3. Zwischenbericht

**Prüfung von Antragsunterlagen
zur Stilllegung des ERAM
Prüfkomplex 7, Phase 2
Anforderungen aus der LSA an
den Verschluss von
untertägigen Bohrungen**

BS-Projekt-Nr. 0108-03

Aachen, 28.02.2012

Abb. 2-1: Schematische Darstellung der zu verfüllenden Bohrungen ([A 281], Abb. 3.1-9)

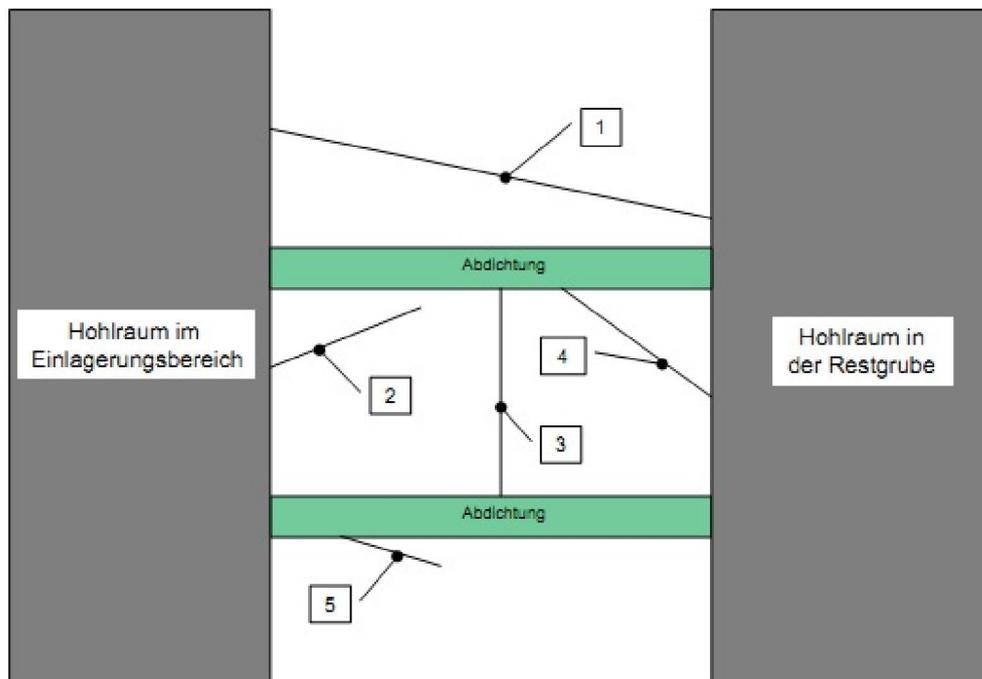
Die in [A 281] und [P 145] angegebenen Auswahlkriterien (1) bis (5) betreffen ausschließlich Bohrungen in der geologischen Barriere zwischen einem Einlagerungsbereich und der übrigen Grube. Die Auswahlkriterien

- (2) Bohrungen aus einem Einlagerungsbereich oder der Restgrube, die bis in die Nähe einer Abdichtung heranreichen und
- (5) Bohrungen, die auf sonstige Weise die Abdichtungslängen verkürzen können

sind unscharf formuliert. Um sie anwenden zu können, bedarf es einer möglichst quantifizierbaren Definition der Begriffe „in der Nähe“ und „verkürzen“.

Für die Ermittlung potentiell langzeitsicherheitsrelevanter Bohrungen verwenden wir die folgenden Kriterien:

Abb. 2-2: Ausgangsstoffe und Zusammensetzung des Magnesiabinders ([A 281], Abb. 3.1-10)

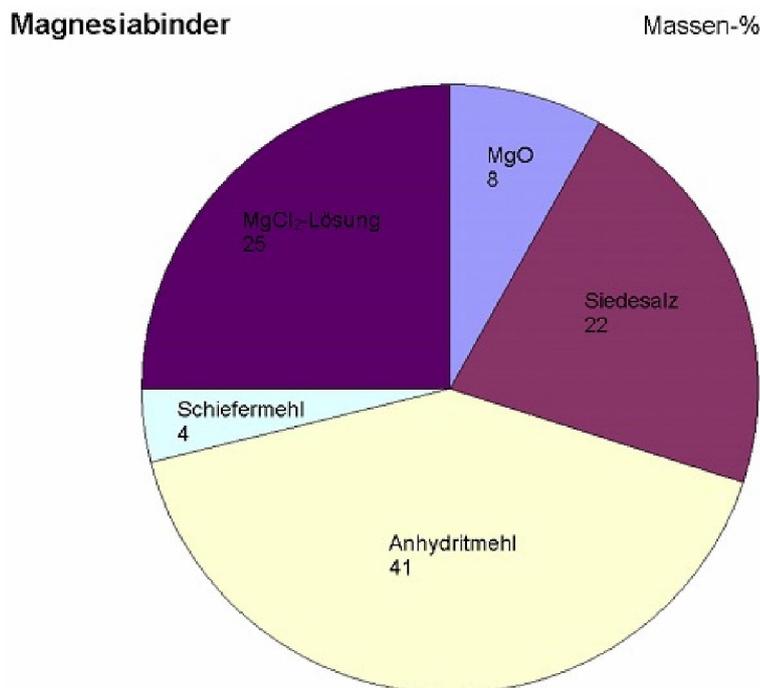
H 4: Die im Plan angegebene Rezeptur für das Verfüllmaterial der Bohrungen entspricht der in [P 174] untersuchten Rezeptur mit der höchsten Permeabilität. Dieses Material erfüllt nach [P 174] nicht die im Plan genannten Anforderungen für das Verfüllmaterial der Bohrungen.

E 5: Vom BfS sollte der Nachweis erbracht werden, dass das für die Verfüllung der untertägigen Bohrlöcher vorgesehene Material die geforderten Eigenschaften aufweist.
